AL DECRETO n. 553 del 11-06-2020**REGIONE DEL VENETO**COMITATO TECNICO REGIONALE V. I. A.
(L.R. 18 febbraio 2016, n. 4)

Parere n. 115 del 06/05/2020

OGGETTO: E.MA.PRICE. S.p.A. (Sede legale in Via Renon, 11 – 39100 Bolzano (BZ) – C.F. 00251940243 e P.IVA IT03176890261).

Cava di argilla “Val Grande” con ricomposizione ambientale mediante realizzazione di una vasca di laminazione per la messa in sicurezza del Torrente Curogna. Comune di localizzazione: Pederobba (TV).

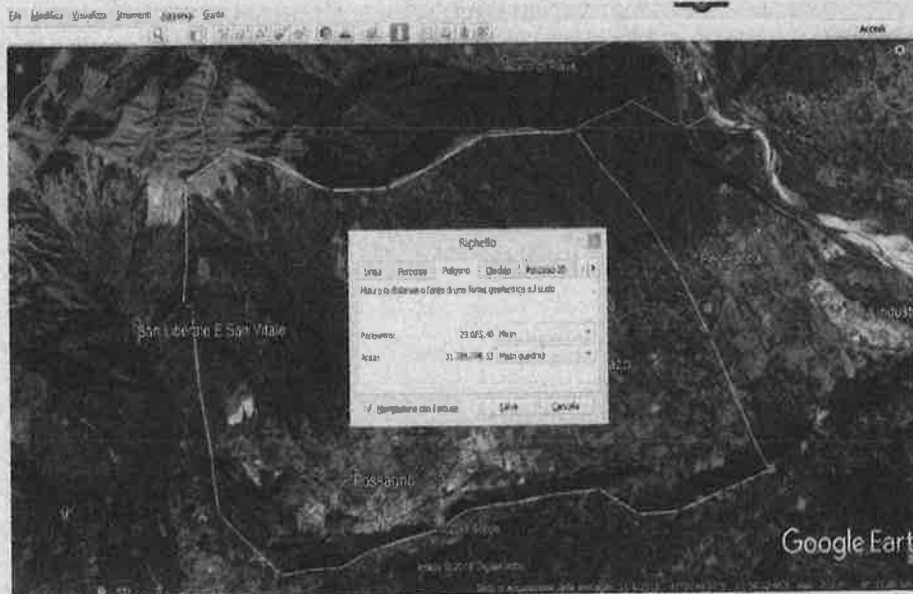
Emergevano, invece, i differenti valori - per quanto riguarda l'estensione del bacino - fra quanto esposto nello studio di compatibilità idraulica del P.A.T.I. dei comuni contermini (oltre 40 kmq) e l'estensione del bacino considerato nel SIA. Dopo la doppia tornata di integrazioni, è stata definitivamente chiarita l'estensione del bacino sotteso dall'opera di presa della cava proposta, delimitato dal perimetro giallo della cartina seguente.

La superficie del bacino idrografico, sotteso dalla nuova cava con funzioni di laminazione, è di circa 32 km², come riportato a pagina 33 dello specifico documento depositato come integrazione (tabella a pagina successiva). Il dato, peraltro, è molto prossimo a quello che si ricava con una misurazione speditiva tramite Google Earth (il perimetro risulta inferiore in quanto il confine è stato tracciato in modo schematico).

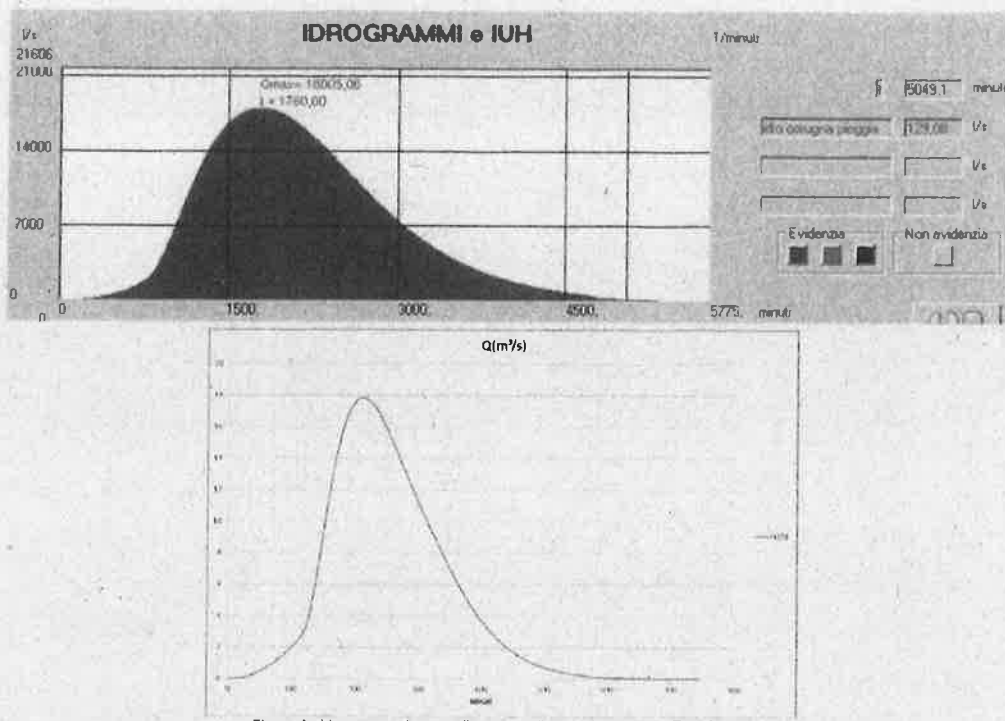
Osservando l'idrogramma calcolato dal Proponente, e trascurando la differenza fra i tempi di ritorno, in quanto non influenza il senso di questo ragionamento, si nota come il picco che lambisce la portata di 18 m³ al secondo si instaura dopo poco più di 200 minuti dall'inizio dell'evento meteorico e l'idrogramma si esaurisce dopo i 700 minuti.

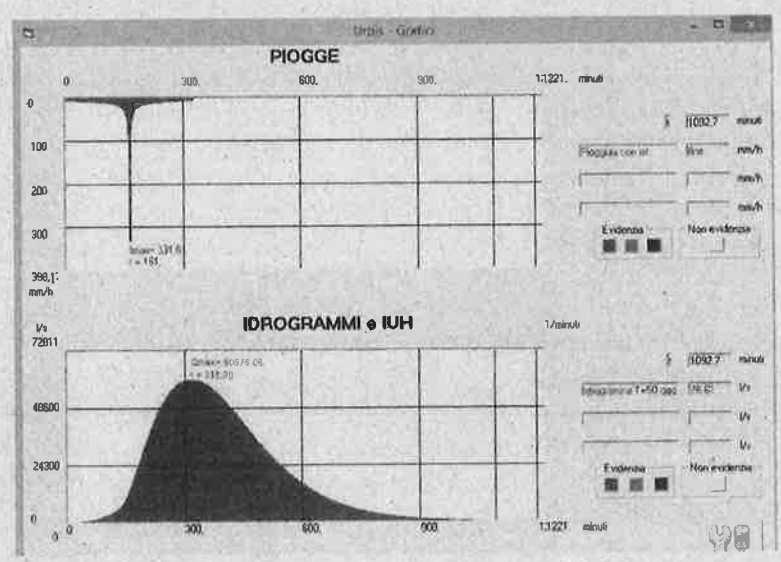
L'idrogramma di piena è riportato nella figura che segue e mostra un picco di oltre 60 m³ al secondo.

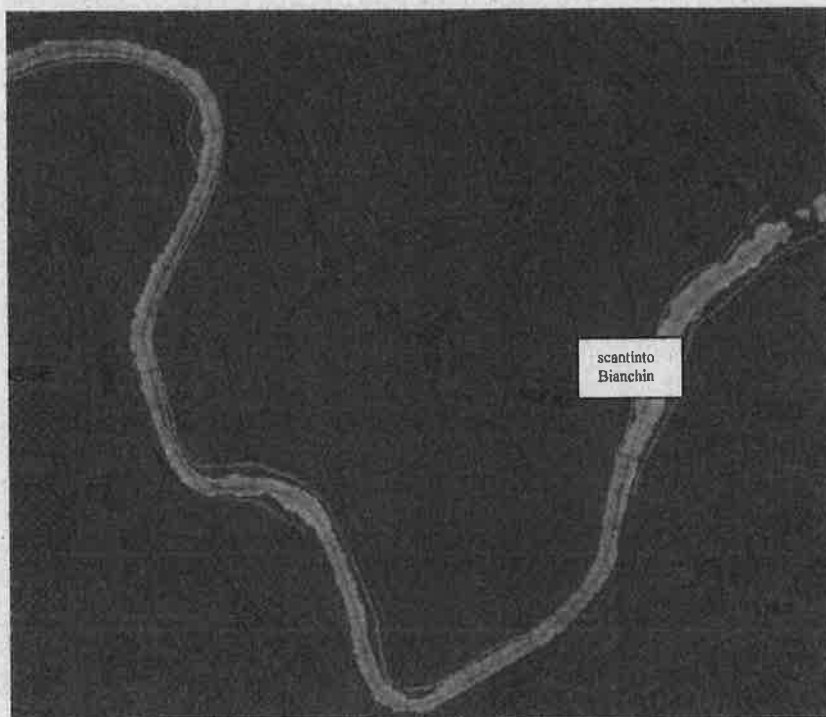
Vediamo nella figura che segue lo scenario, con lo stesso evento centenario, ma con la cassa di

espansione, da cui si nota che l'edificio Bianchin non è minimamente interessato dall'esonazione del Curogna:

Figura 3.6 - Stralcio dell'elaborato 3.2 - aree allagabili allo stato di progetto (con la cassa di espansione) in occasione dell'evento con TR=100 anni confrontate con le aree allagabili allo stato di fatto in occasione dello stesso evento (contorno rosso tratteggiato)

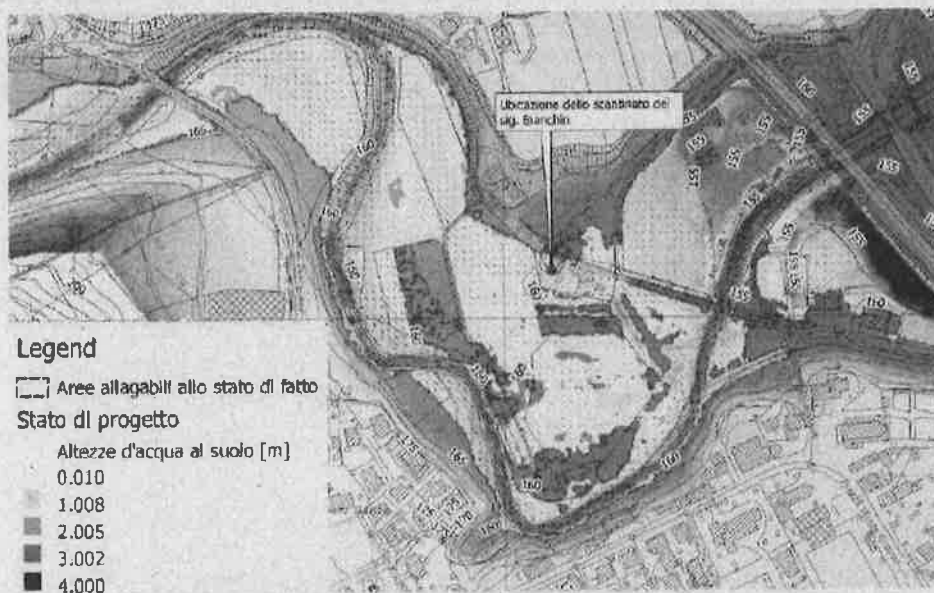
Il Coordinamento "Aria che Voglio" ha prodotto delle osservazioni (la n. 1 e n. 5 della tabella a pag. 33) contenenti uno studio idraulico (redatto dall'ing. Cargnel) con un modello bidimensionale a moto vario, dal quale si deduce, come si vede nella figura che segue, una prospettazione del tutto diversa, nella quale lo scantinato del signor Bianchin verrebbe effettivamente coinvolto dall'esonazione del Curogna, a fronte di un evento con tempo di ritorno di 100 anni.

È evidente che i due diversi scenari si scostano per la notevolissima differenza tra le portate calcolate: nel caso del Proponente, l'idrogramma di piena assume un picco di 17 m³ al secondo e nel caso dello studio dell'ing. Cargnel, allegato alle Osservazioni del Coordinamento "Aria che Voglio", l'idrogramma di piena presenta un picco di oltre 60 m³ al secondo.
